# RENOVACION DE ACERAS MUPA - INFORME FINAL

UBICADAS EN VIA ESPAÑA, VIA ARGENTINA Y CALLE URUGUAY

Comisión de  
Movilidad  
Urbana

Asunto: **Visitas Técnicas MUPA-SPIA sobre la rehabilitación de aceras en Vía España, Vía Argentina y Calle Uruguay**

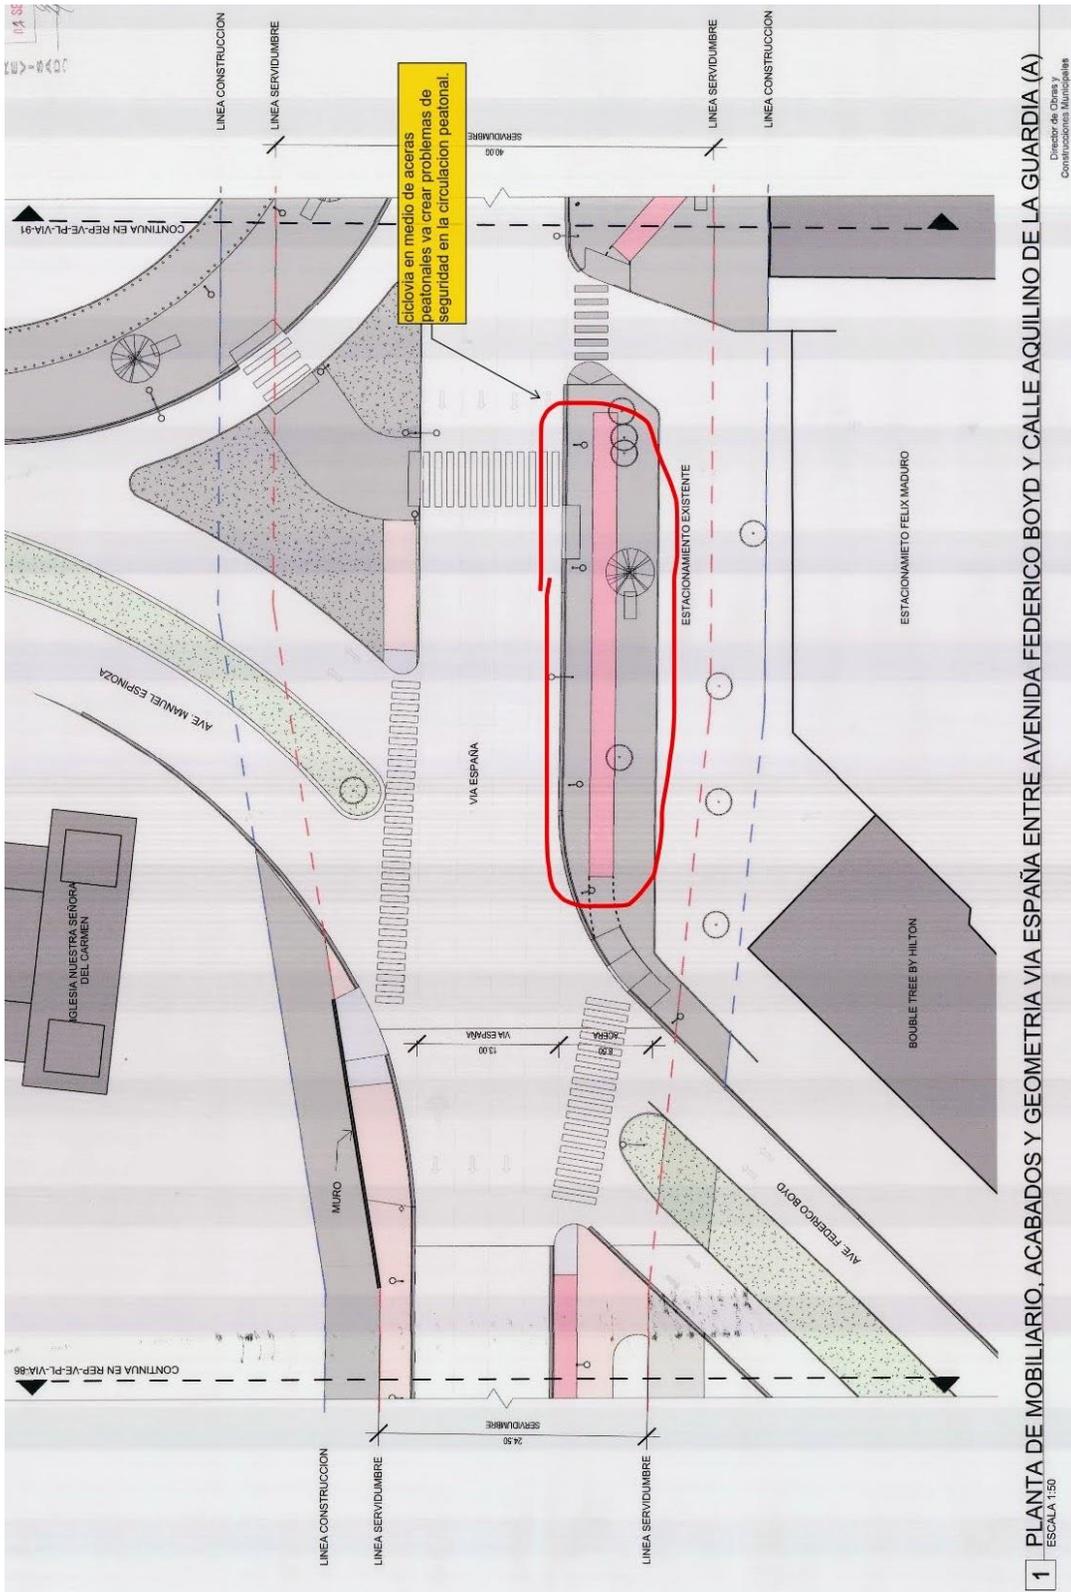
Se le indicó al representante técnico de Odebrecht, eliminar estos pines o tornillos que sobresalen de la acera para evitar un accidente. No hay señalización de precaución.

Fuente: Hoja # 1, REP-VE-PL-VIA-90 por Mallol & Mallol Arquitectos, Agosto 2018

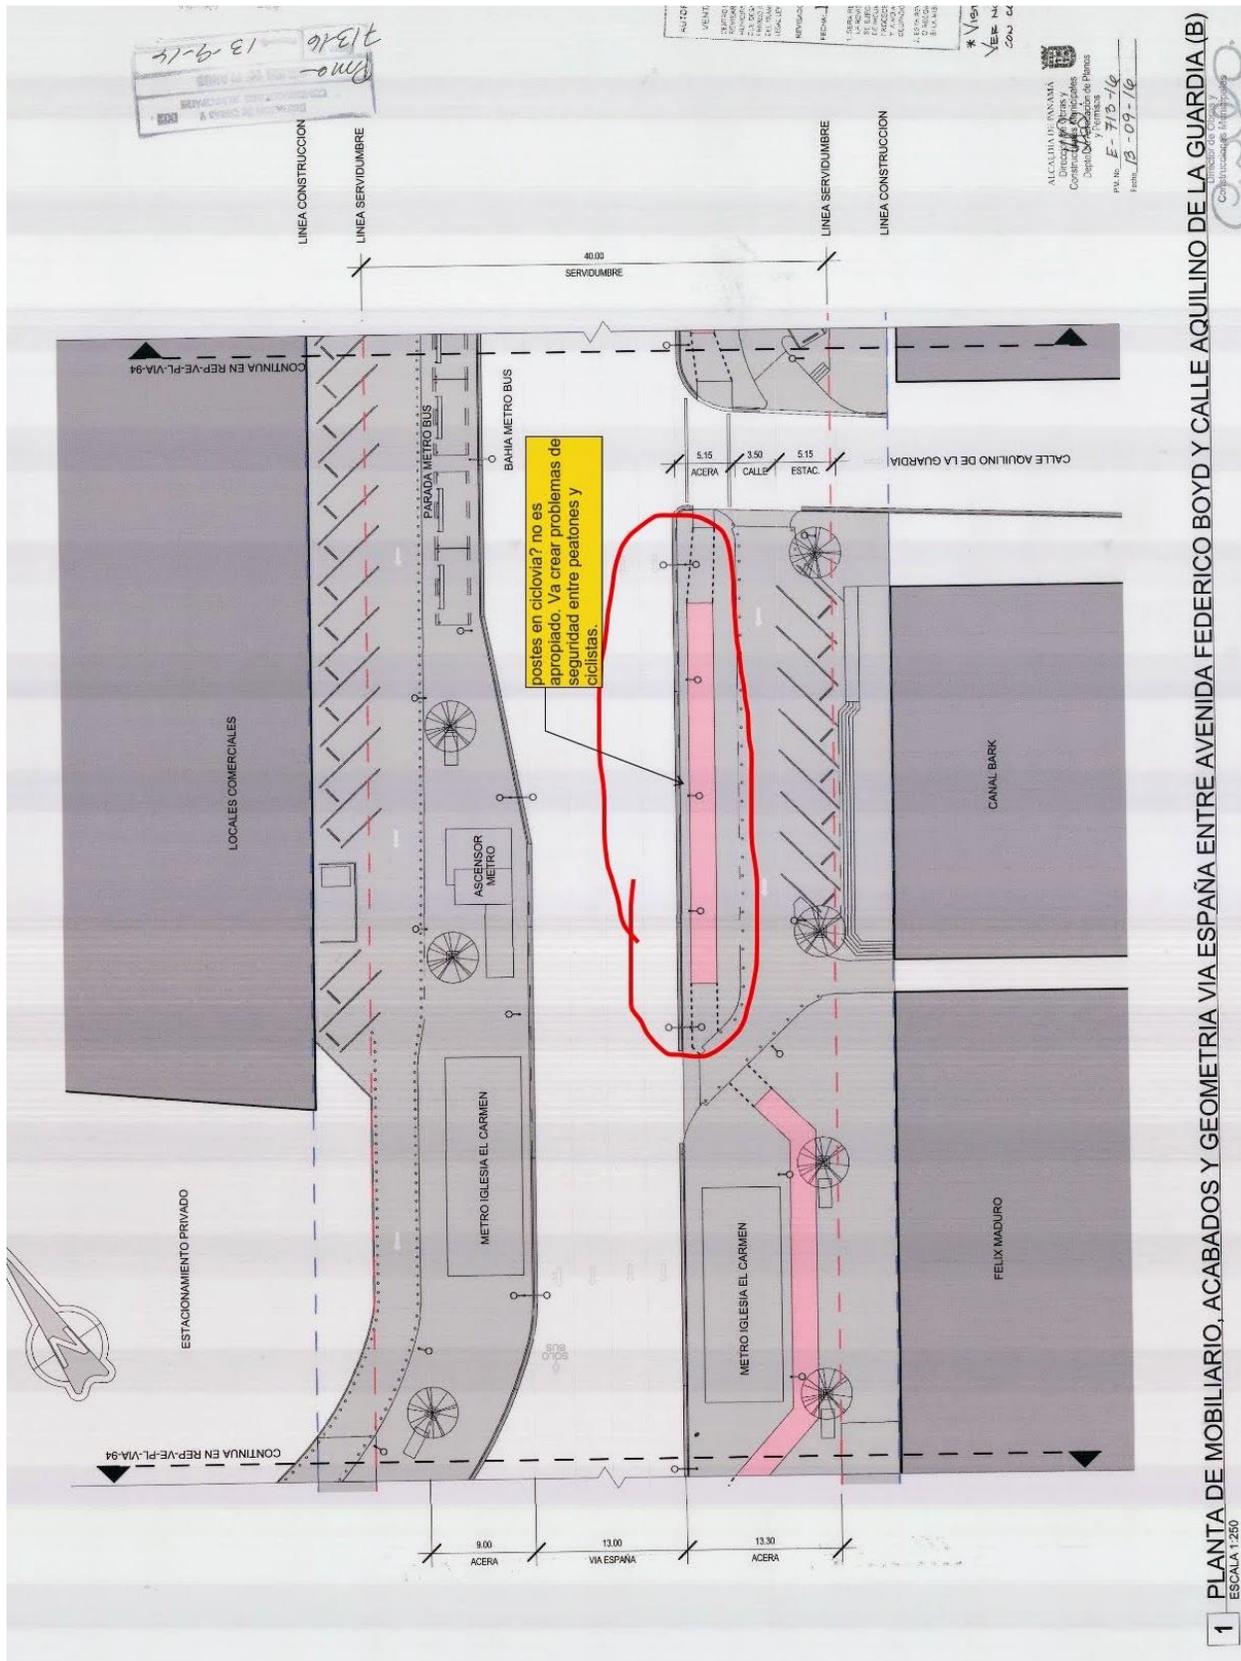
5. Los planos de aceras de Vía España (por Mallol & Mallol Arquitectos) indican luminarias ubicadas dentro del área de la ciclo vía propuesta. Esto crea riesgos a los ciclistas de accidentarse con estos postes.

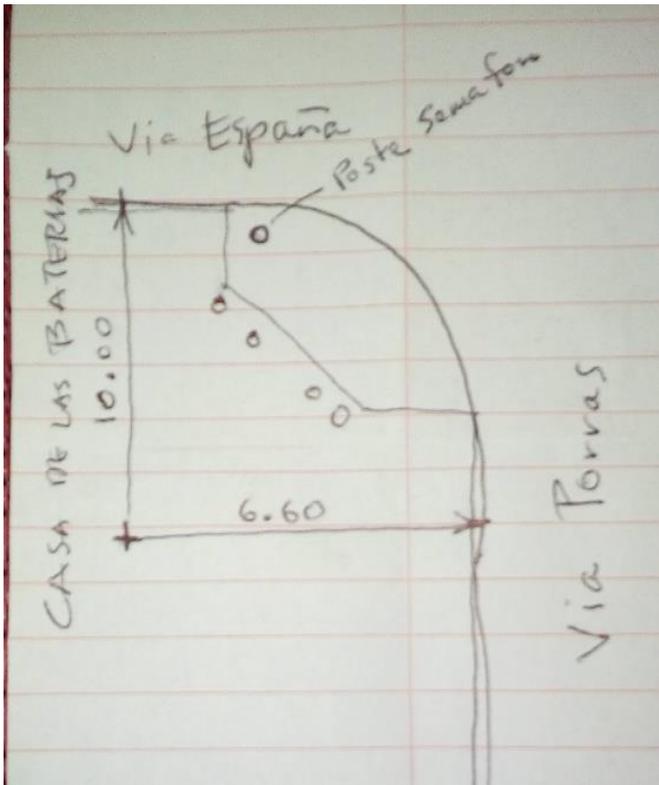
Vista de rampas para accesibilidad universal para personas con discapacidad. SENADIS requiere barandas en ambos lados de las rampas.

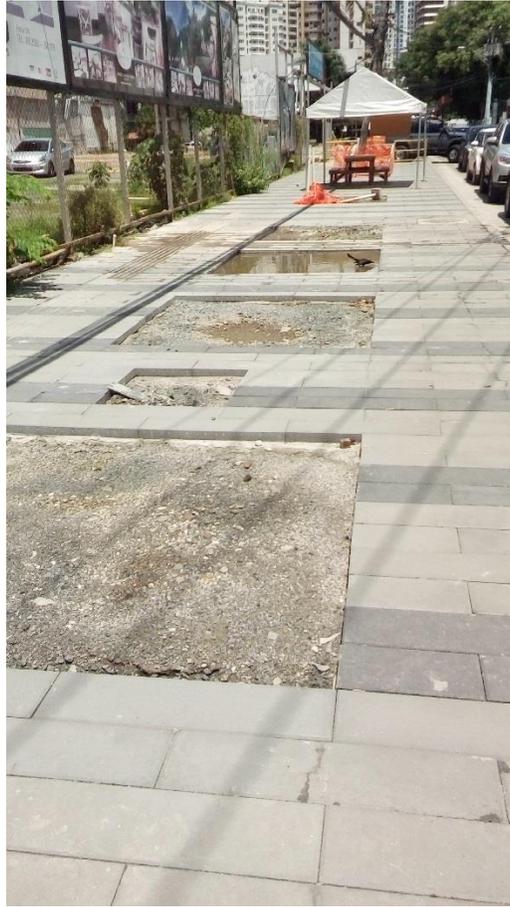
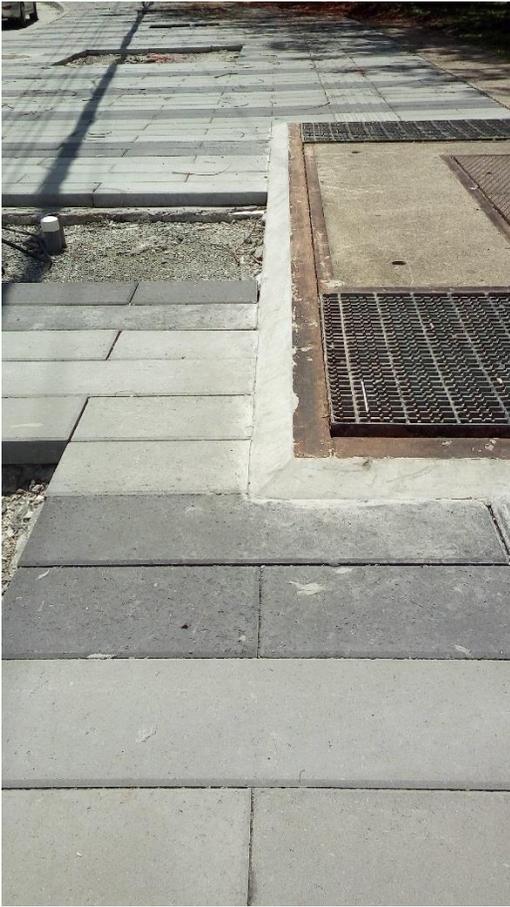
La canal de desagüe pluvial está abierta, lo que permite que un peatón tropiece, la rueda de una motocicleta pueda quedar atascada.

Aunque el proyecto no está terminado, se observa agua retenida en la nueva canal lo que indica que no está drenando adecuadamente.

11. Los Contratistas deberán proteger los nuevos sistemas pluviales para evitar su obstrucción por desechos sólidos que están siendo depositados. De no hacerlo se afectara la capacidad de desaguar las aguas de lluvia.
